### 改善箇所説明図③

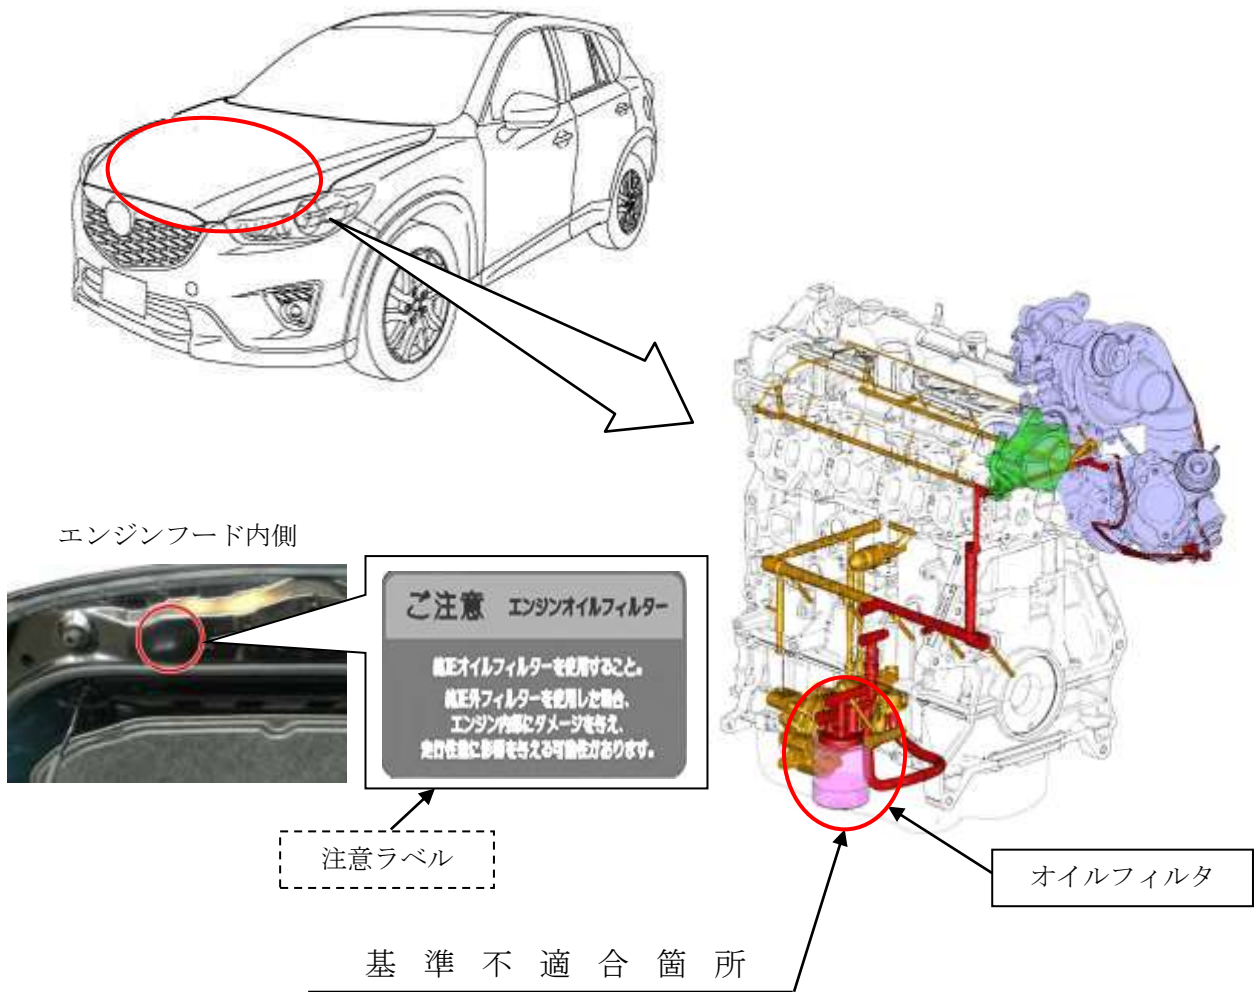
ディーゼルエンジン車用のオイルフィルタの使用において、使用者への周知が十分行われていないため、リリーフバルブの開弁圧が不適切なオイルフィルタを使用した場合、エンジン内部で発生する金属粉が十分に捕捉されないことがある。そのため、①及び②の不具合が発生するおそれがある。

全車両、オイルフィルタを点検し、不適切なものは対策品に交換する。また、使用者に注意喚起するとともに、エンジンフードに純正外のオイルフィルタを使用しない旨の注意ラベルを貼り付ける。

識別：右リヤ・ドア・アッパ・ヒンジ取付けボルト（上側）の頭に白ペンを塗布する。
